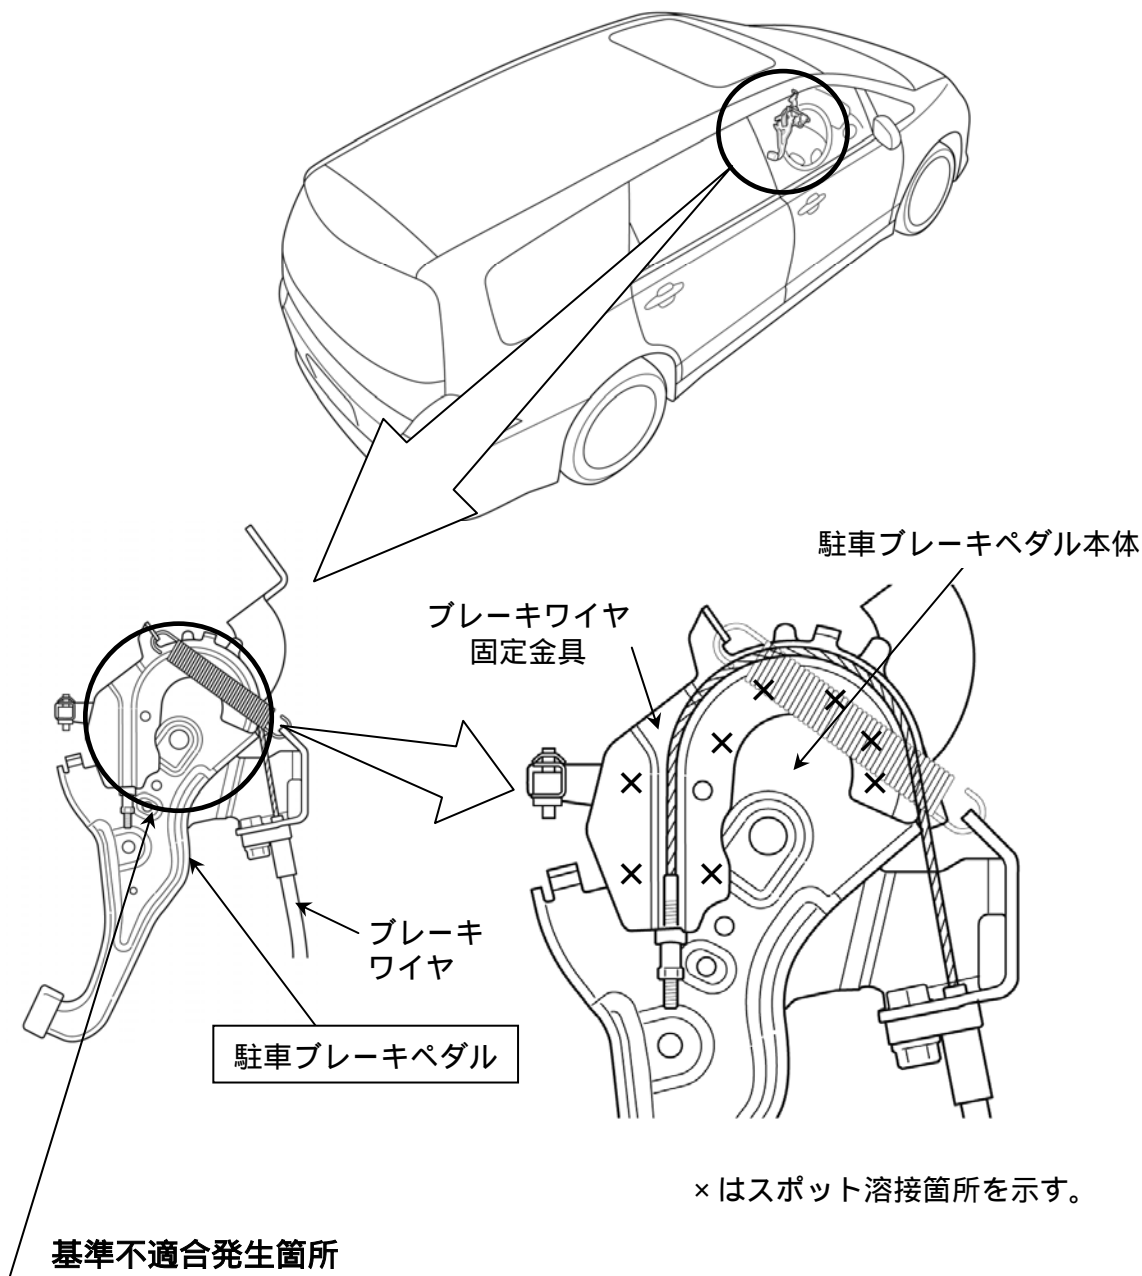
駐車ブレーキペダル本体とブレーキワイヤを固定するための金具との溶接が不適切なため、駐車ブレーキ操作の繰返しにより当該溶接部が剥がれるものがある。そのため、駐車ブレーキペダルを踏んでも、駐車ブレーキが効かなくなる、または、解除できなくなるおそれがある。

全車両、当該駐車ブレーキペダルを良品と交換する。

識別：駐車ブレーキペダル右に黄色ペイントを塗布する。
